**REGIONE AUTÒNOMA DE SARDIGNA
REGIONE AUTONOMA DELLA SARDEGNA**

05-01-00 - Direzione Generale dell'Ambiente

Oggetto: [ID: 8453] **Procedura di Valutazione di Impatto Ambientale ai sensi dell'art.23 del D. Lgs. 152/2006 relativa progetto di un impianto eolico, denominato "Sindia", costituito da n. 13 aerogeneratori, per una potenza complessiva pari a 78 MW, e delle relative opere di connessione alla RTN, da realizzarsi nei Comuni di Sindia (OR), Santu Lussurgiu (OR), Borore (OR), Scano di Montiferro (OR) e Macomer (NU). Proponente: Enel Green Power Italia S.r.l. - Autorità Competente: Ministero dell' Ambiente e della Sicurezza Energetica (MASE). Trasmissione parere**

Figura 2_ Il territorio della Commenda di San Leonardo come da progetto

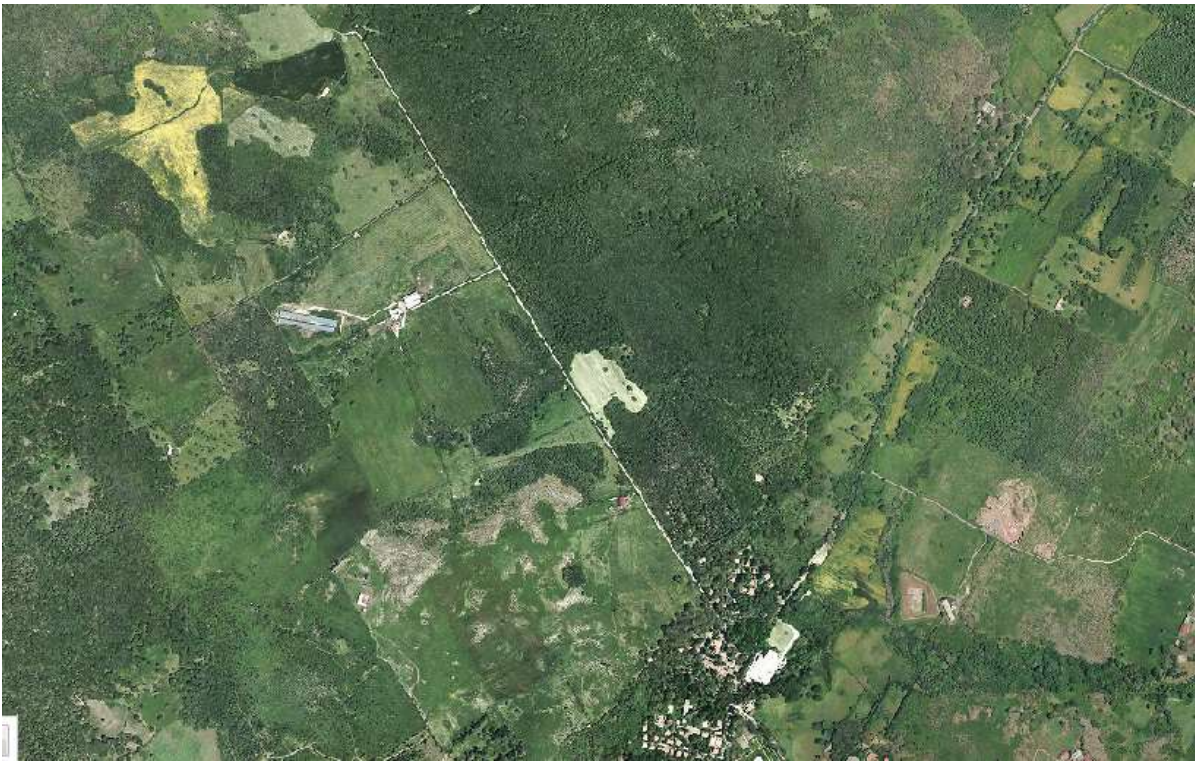
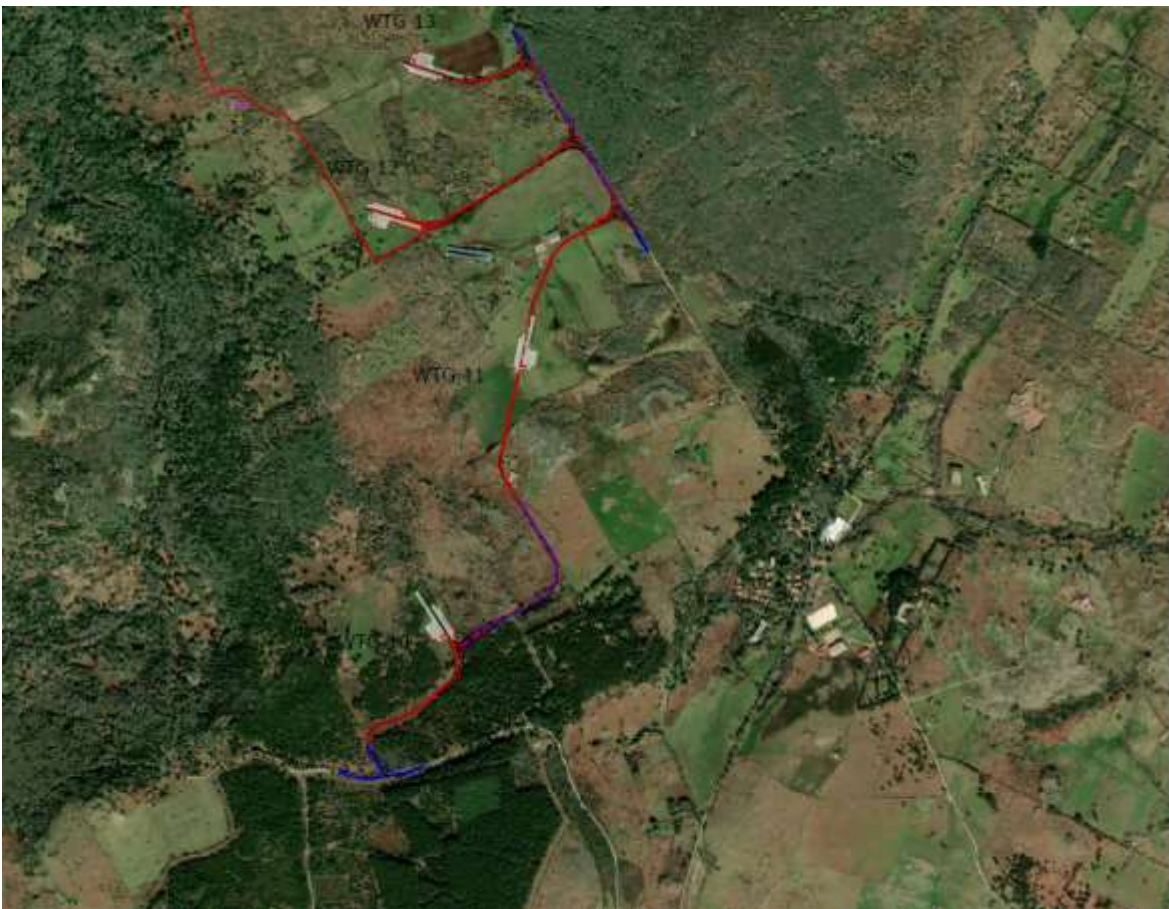
La maglia territoriale storica, della quale si porta l'immagine che segue a titolo di esempio per l'intero territorio, riporta la parcellizzazione in lotti di quella che fu la medievale Commenda di San Leonardo di Siete Fuentes.

Su questi luoghi sarebbero individuabili, nel progetto “Sindia” gli aerogeneratori WTG 10, 11, 12, che andrebbero a modificare sostanzialmente il disegno del paesaggio così come sussiste da secoli. Dato assodato che il paesaggio contiene in sé il concetto di trasformazione degli spazi, emerge evidentemente una questione di opportunità nella scala dell’intervento, evidentemente non commisurata né alla dimensione dei lotti, in quanto ogni piazzola di basamento degli aerogeneratori sarebbe di dimensione paragonabile al singolo lotto, né alla dimensione degli elementi edili del paesaggio agrario, di superficie evidentemente più ridotta e contenuta.

Figura 1_Progetto Sindia

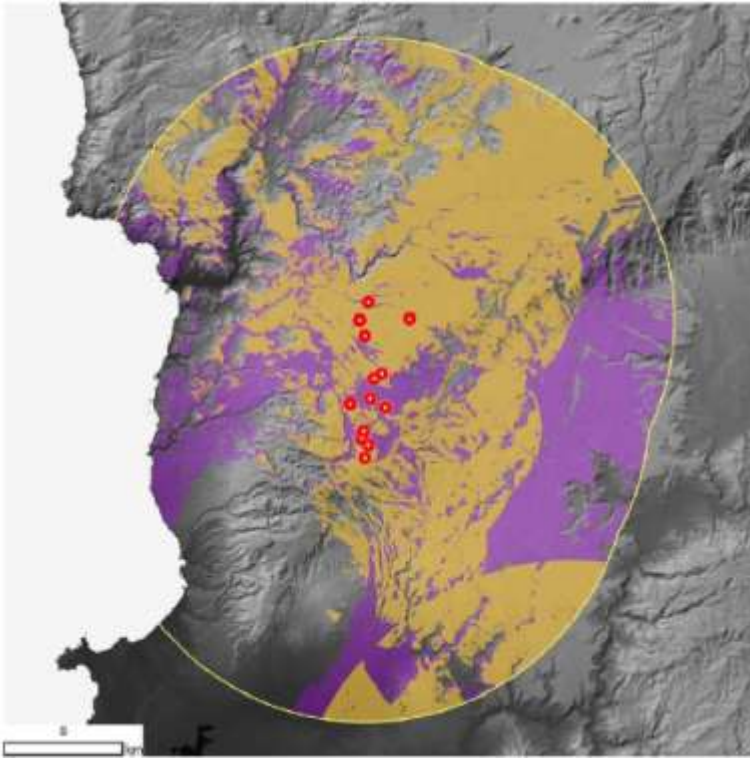
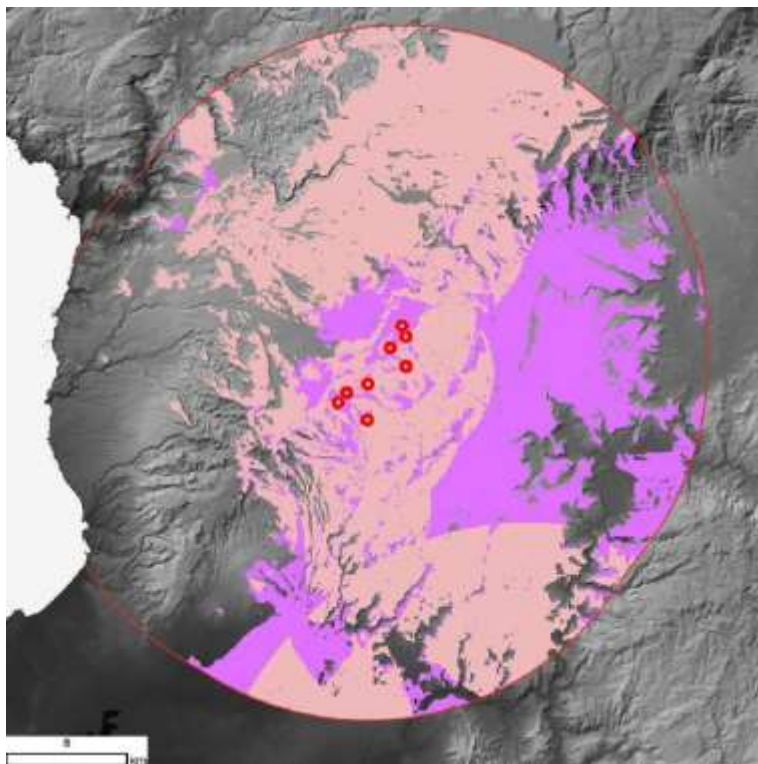
Essendo il committente del progetto una società a partecipazione ministeriale, questo vuoto progettuale non consente in alcun modo di comprendere quali possano essere i benefici sul territorio di un'opera la cui magnitudo sovrasta, indubbiamente, i confini dell'area vasta in cui è contenuta, come ampiamente dimostrano, del resto, i fotoinserti nonché le carte d'intervisibilità che seguono, le cui didascalie descrivono *“In rosso l'impianto in progetto con il relativo limite del bacino visivo (in rosso) e vengono rappresentate le aree in cui si verificano fenomeni di intervisibilità legati al solo impianto in progetto (in viola) e agli impianti eolici esistenti o autorizzati in relazione visiva con esso (in rosa)”*.

Figura 2_ Il territorio della Commenda di San Leonardo come da progetto

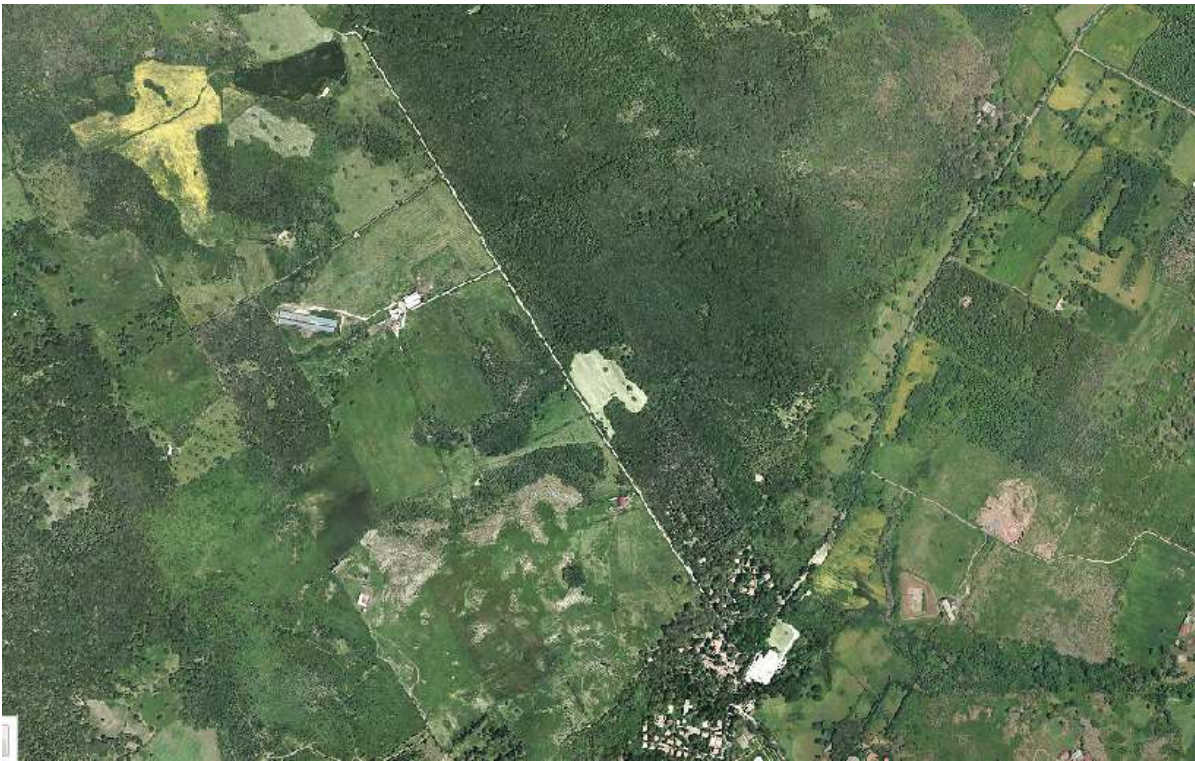
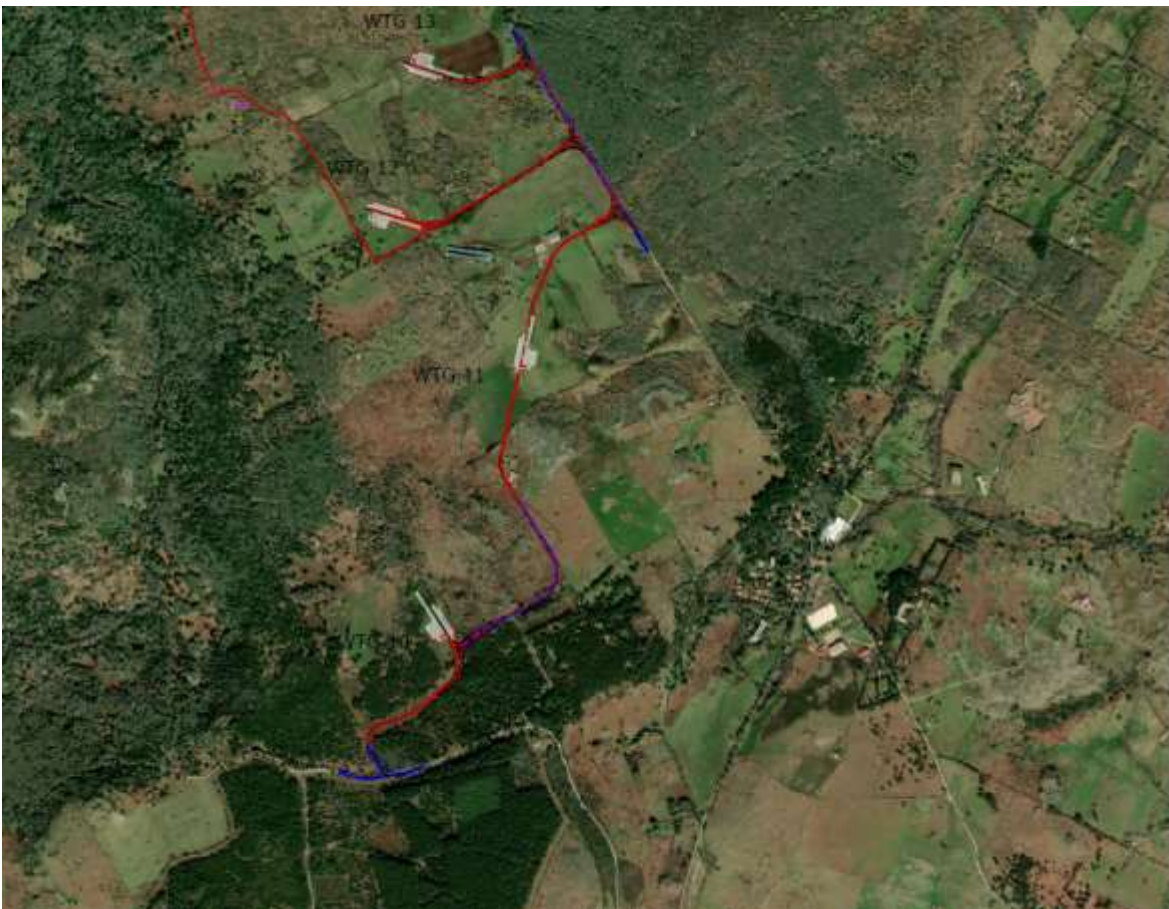
La maglia territoriale storica, della quale si porta l'immagine che segue a titolo di esempio per l'intero territorio, riporta la parcellizzazione in lotti di quella che fu la medievale Commenda di San Leonardo di Siete Fuentes.

Su questi luoghi sarebbero individuabili, nel progetto “Sindia” gli aerogeneratori WTG 10, 11, 12, che andrebbero a modificare sostanzialmente il disegno del paesaggio così come sussiste da secoli. Dato assodato che il paesaggio contiene in sé il concetto di trasformazione degli spazi, emerge evidentemente una questione di opportunità nella scala dell’intervento, evidentemente non commisurata né alla dimensione dei lotti, in quanto ogni piazzola di basamento degli aerogeneratori sarebbe di dimensione paragonabile al singolo lotto, né alla dimensione degli elementi edili del paesaggio agrario, di superficie evidentemente più ridotta e contenuta.

Figura 1_Progetto Sindia

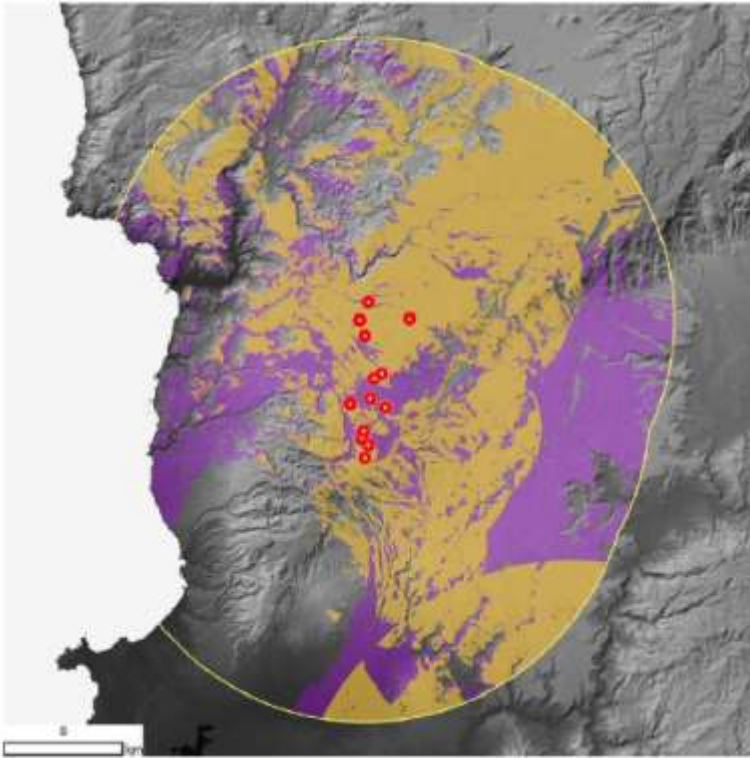
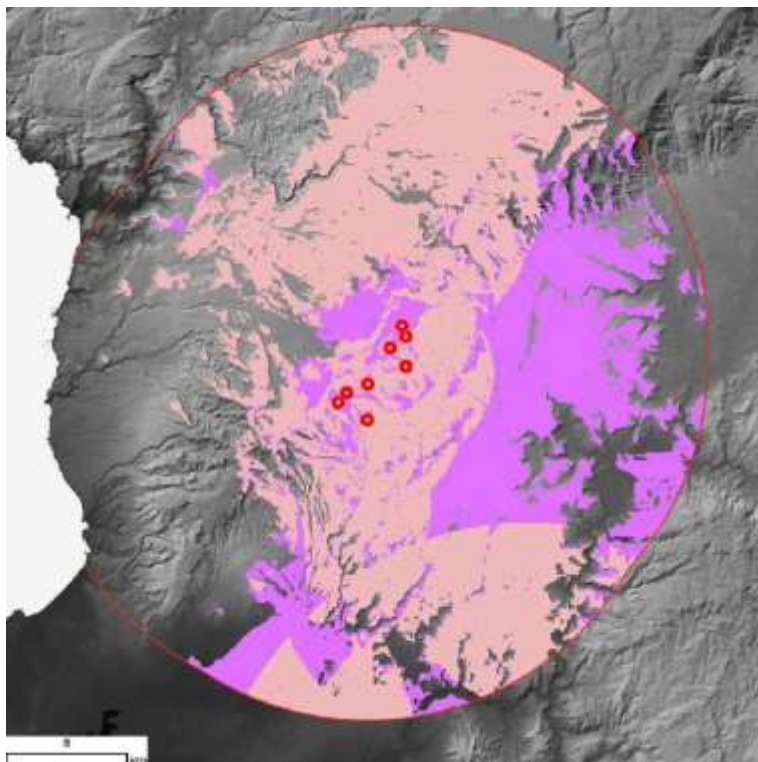
Essendo il committente del progetto una società a partecipazione ministeriale, questo vuoto progettuale non consente in alcun modo di comprendere quali possano essere i benefici sul territorio di un'opera la cui magnitudo sovrasta, indubbiamente, i confini dell'area vasta in cui è contenuta, come ampiamente dimostrano, del resto, i fotoinserti nonché le carte d'intervisibilità che seguono, le cui didascalie descrivono *“In rosso l'impianto in progetto con il relativo limite del bacino visivo (in rosso) e vengono rappresentate le aree in cui si verificano fenomeni di intervisibilità legati al solo impianto in progetto (in viola) e agli impianti eolici esistenti o autorizzati in relazione visiva con esso (in rosa)”*.
